**菊池川水系
多段階の浸水想定図・水害リスクマップ
修正内容の正誤表**

令和7年12月26日

国土交通省 菊池川河川事務所

繁根木川 1/50規模降雨【現況河道】

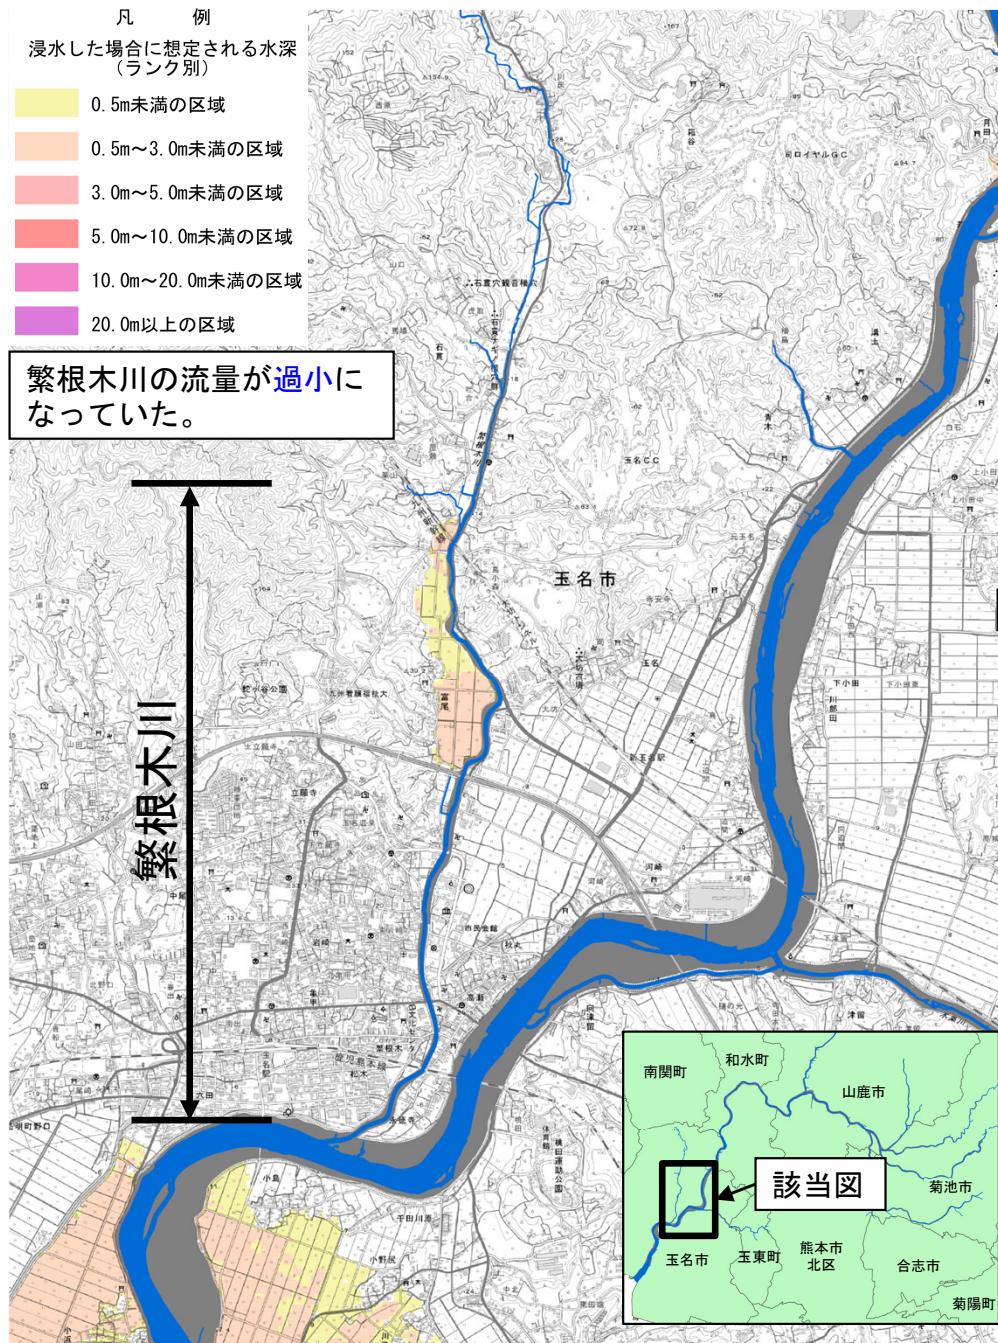
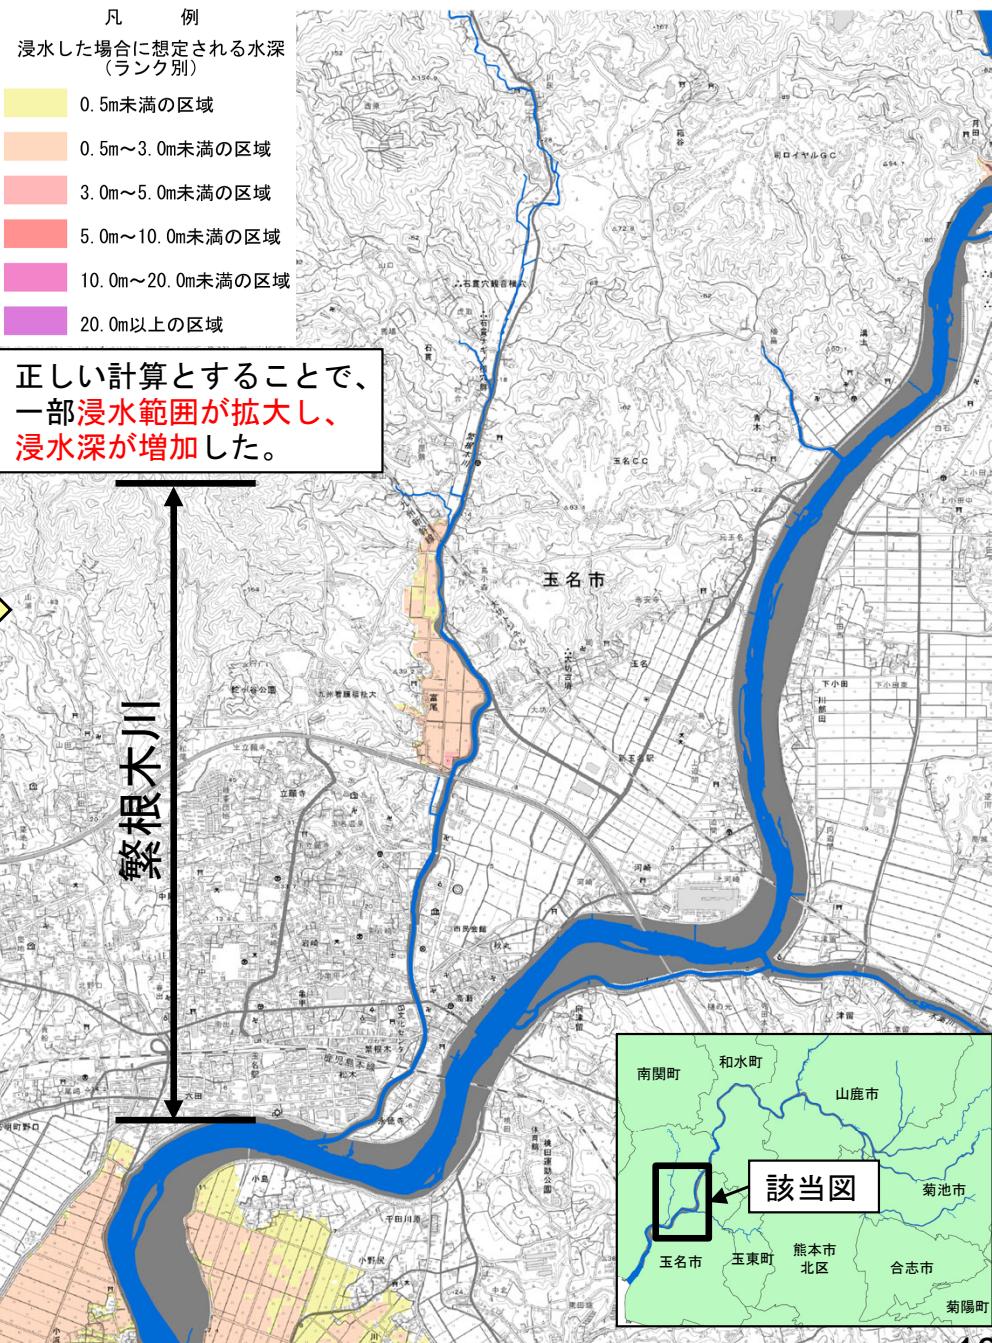
繁根木川の流量が過小になっていた。

正しい計算とすることで、
一部浸水範囲が拡大し、
浸水深が増加した。

繁根木川 1/30規模降雨【短期河道】

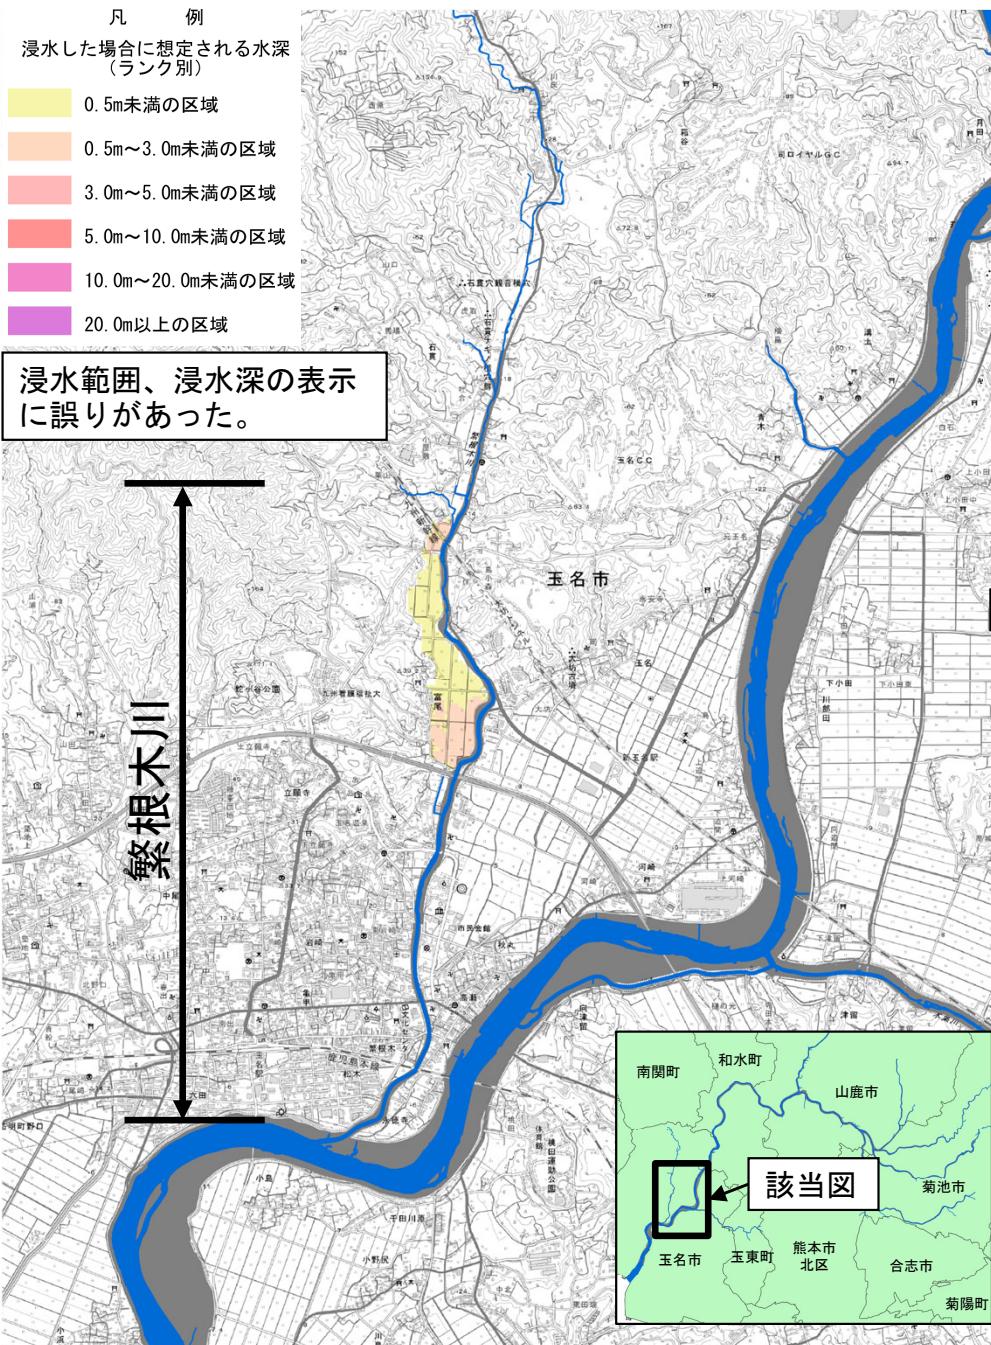
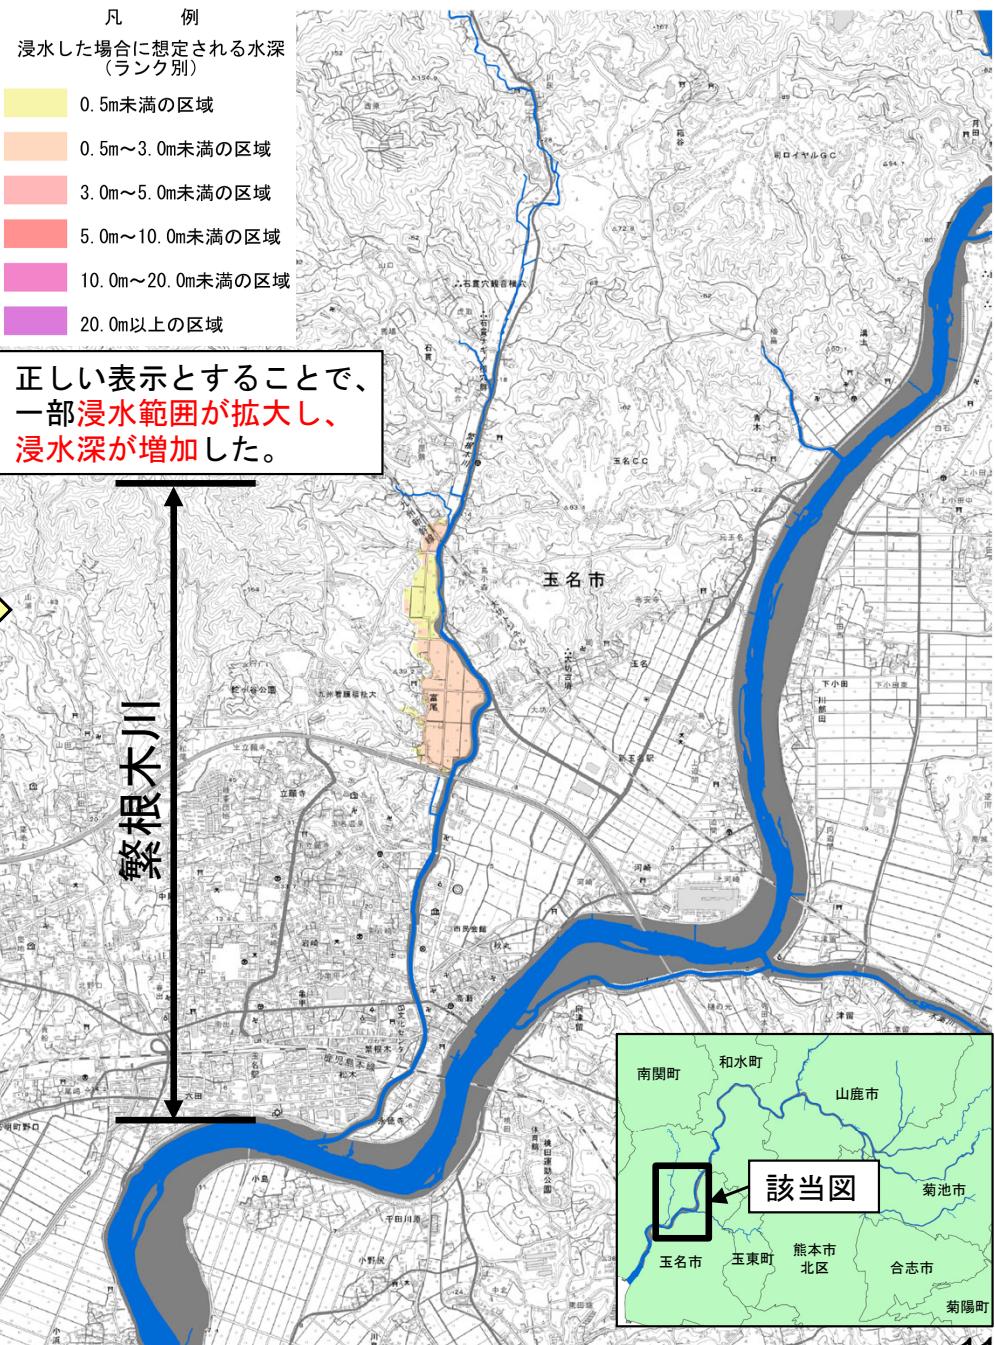
浸水範囲、浸水深の表示
に誤りがあった。

正しい表示とすることで、
一部浸水範囲が拡大し、
浸水深が増加した。

繁根木川 1/50規模降雨【短期河道】

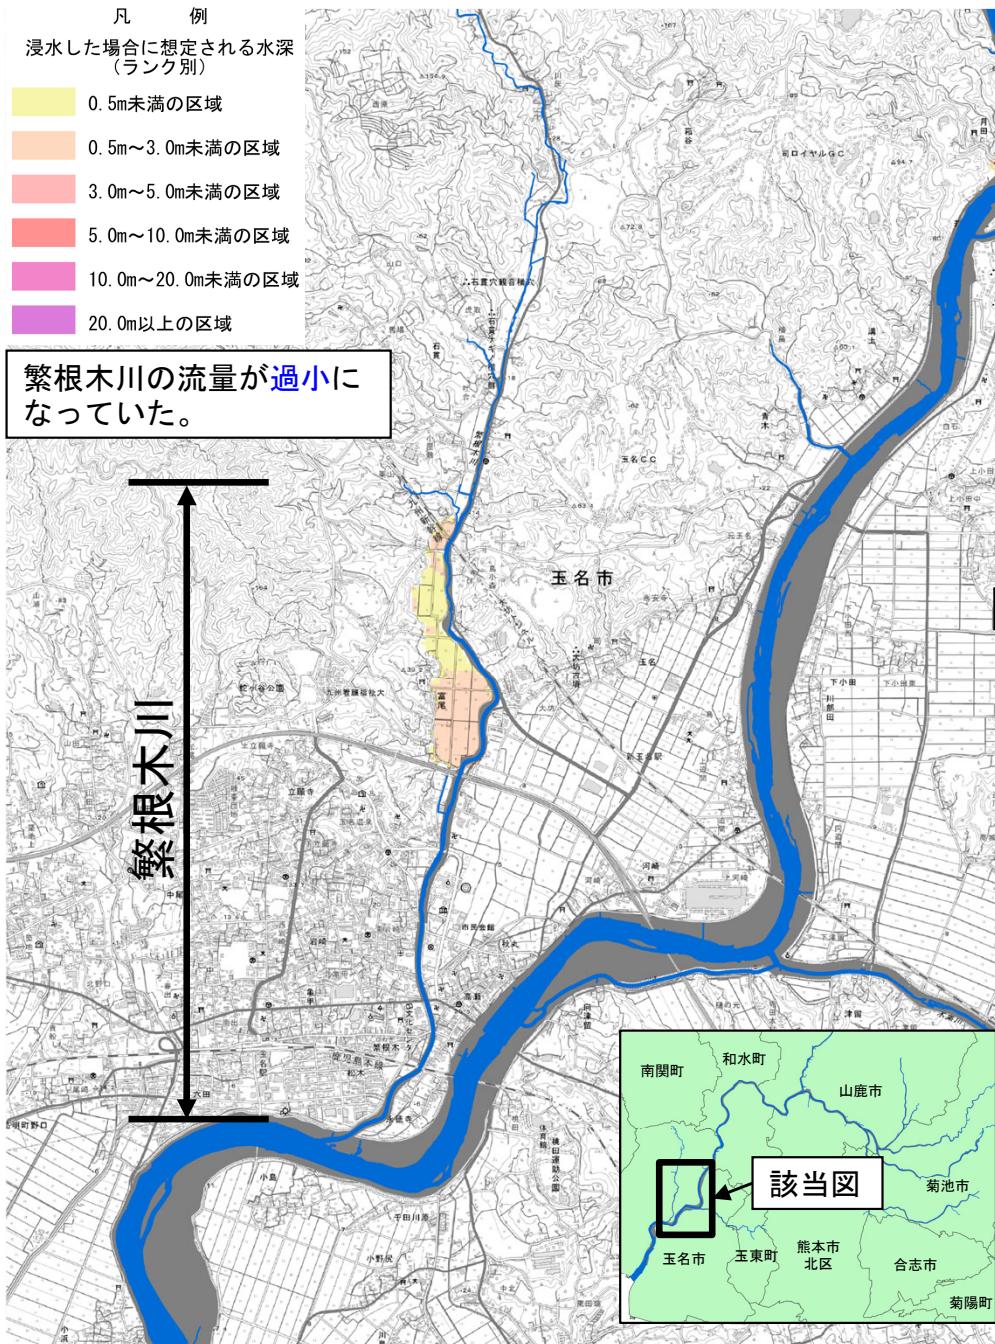
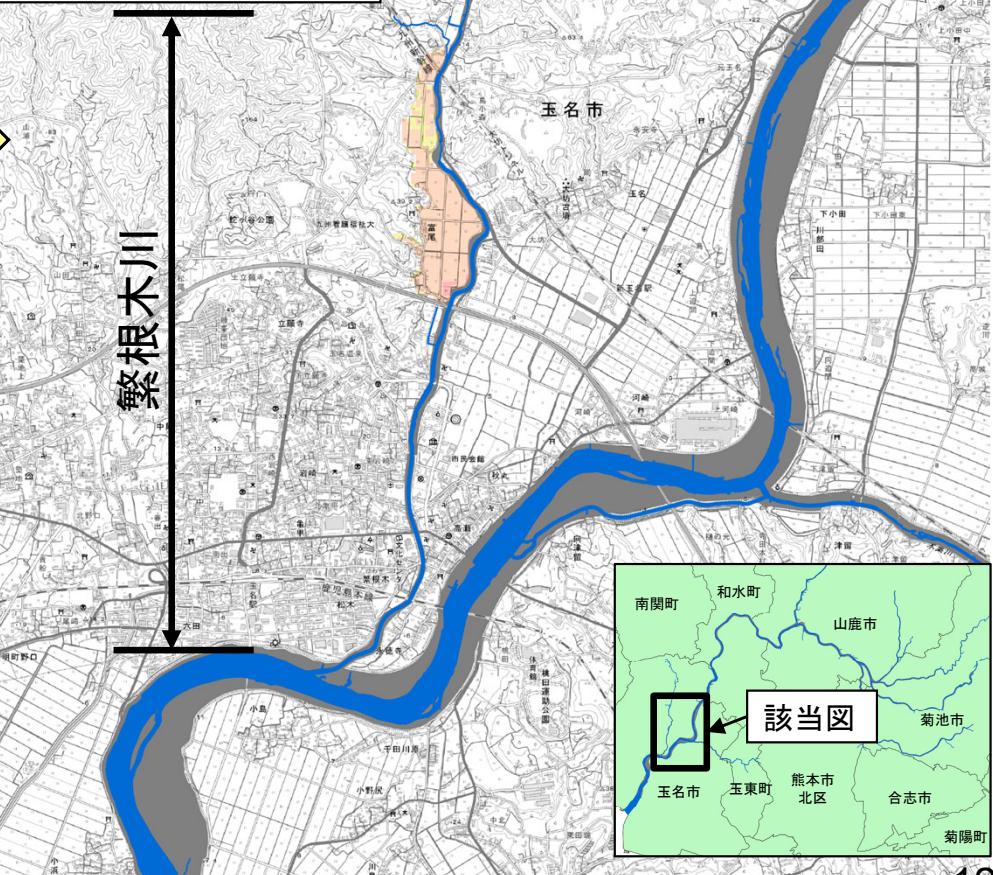
繁根木川の流量が過小になっていた。

正しい計算とすることで、一部浸水範囲が拡大し、
浸水深が増加した。

繁根木川 浸水あり【現況河道】

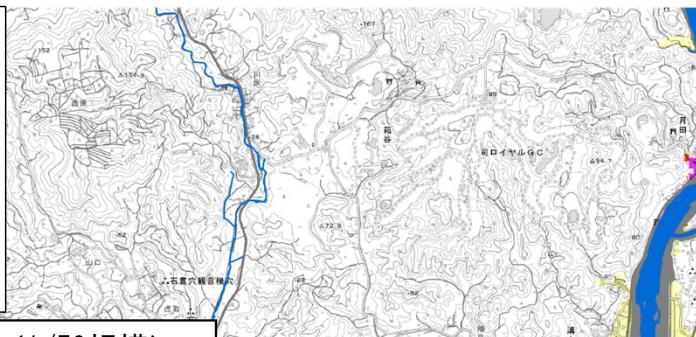
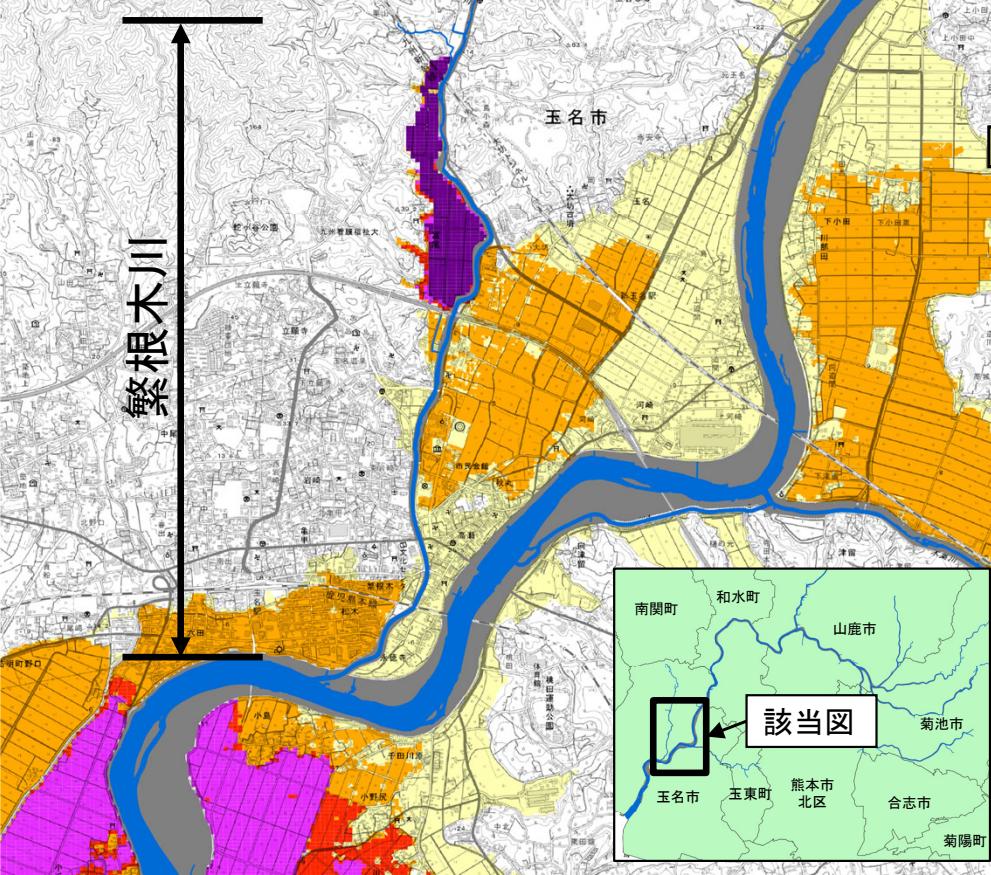
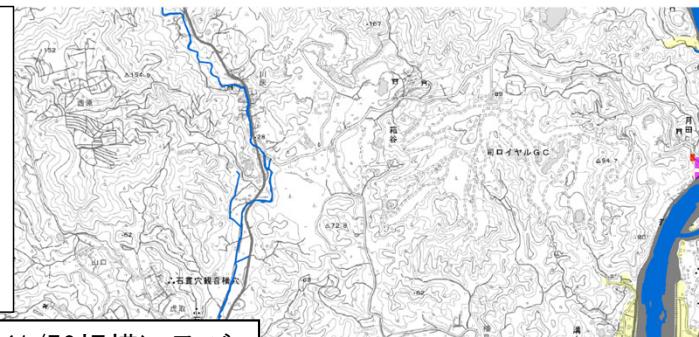
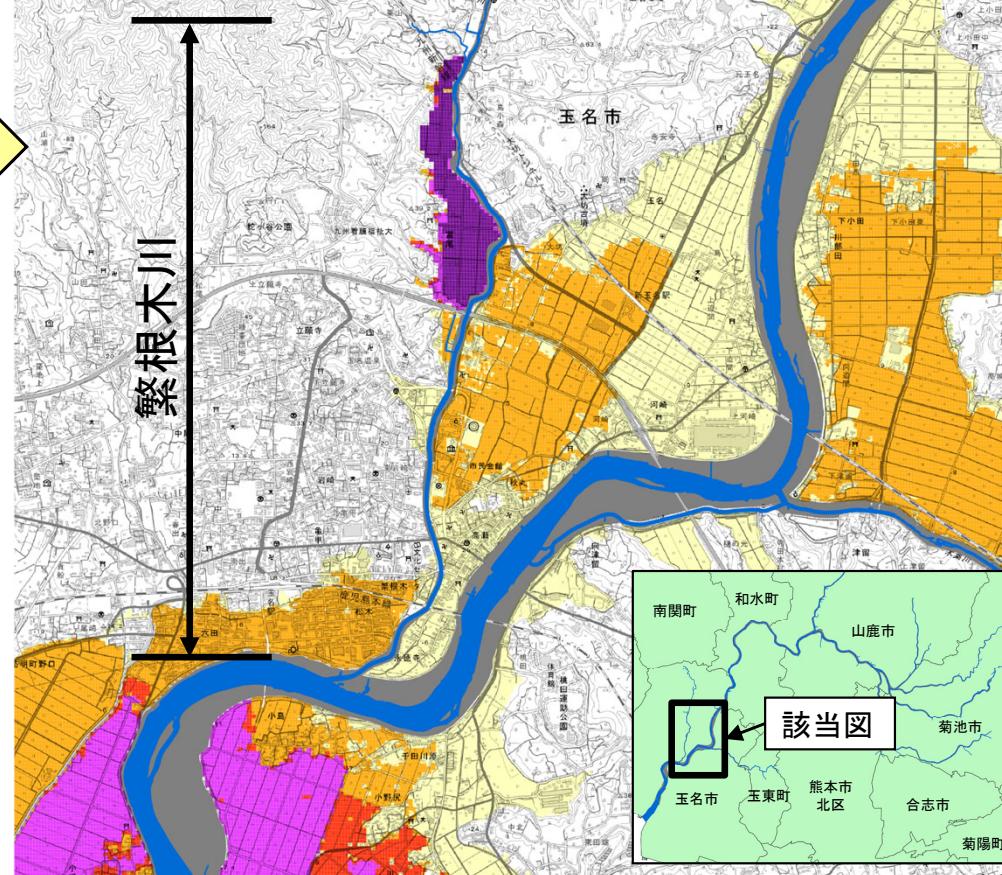
多段階の浸水想定図（1/50規模）の誤り、着色の誤表示があったため浸水頻度が過小になっていた。

多段階の浸水想定図（1/50規模）及び着色表示を是正することで、一部浸水頻度が高くなった。

繁根木川 50cm以上【現況河道】

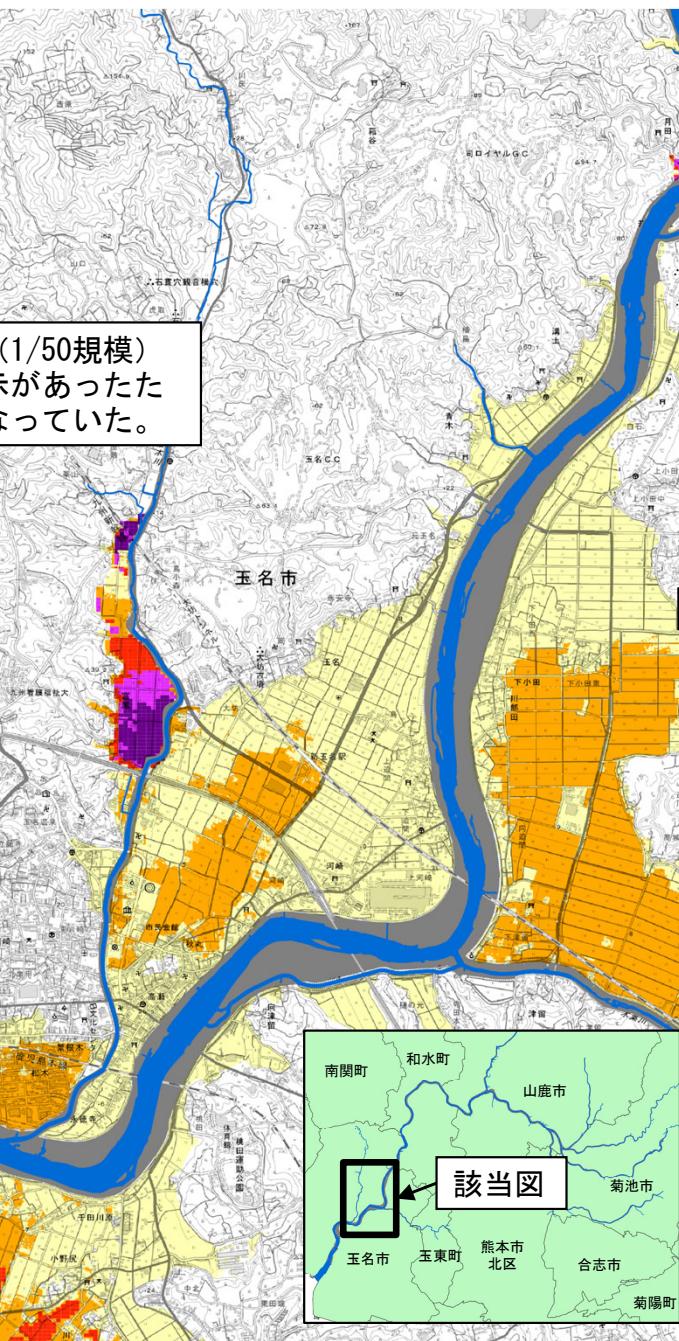
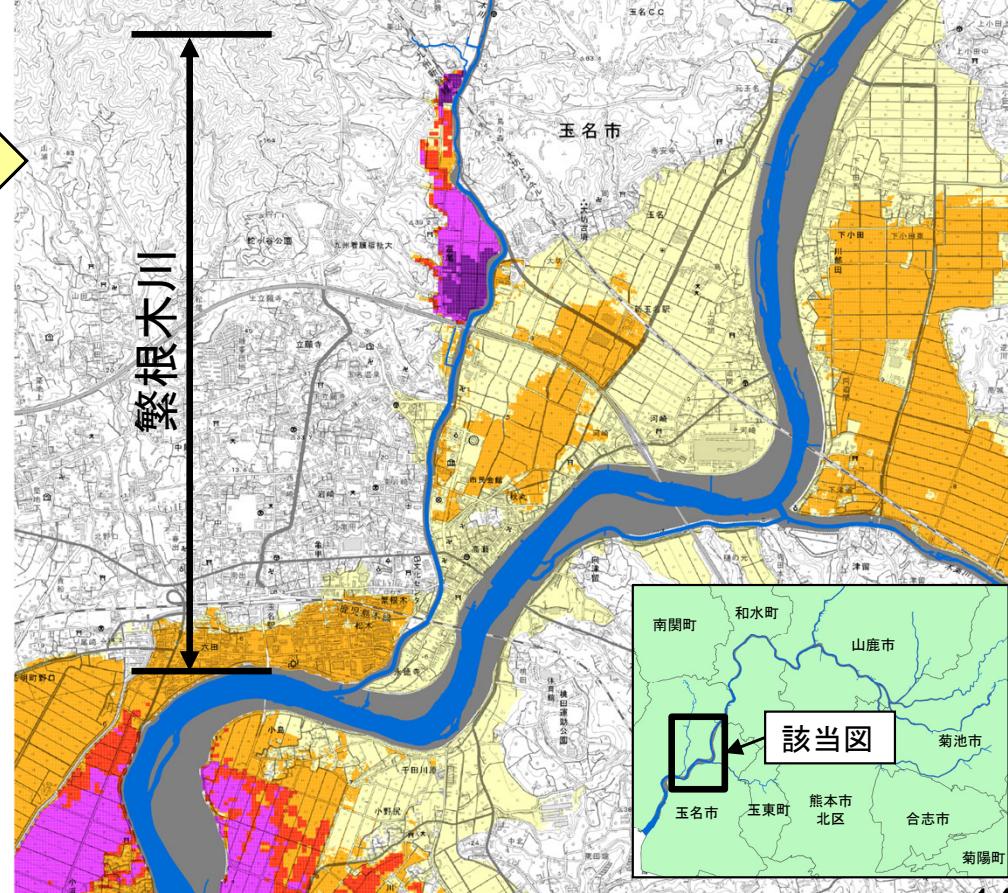
多段階の浸水想定図（1/50規模）の誤り、着色の誤表示があったため浸水頻度が過小になっていた。

多段階の浸水想定図（1/50規模）及び着色表示を是正することで、一部浸水頻度が高くなった。
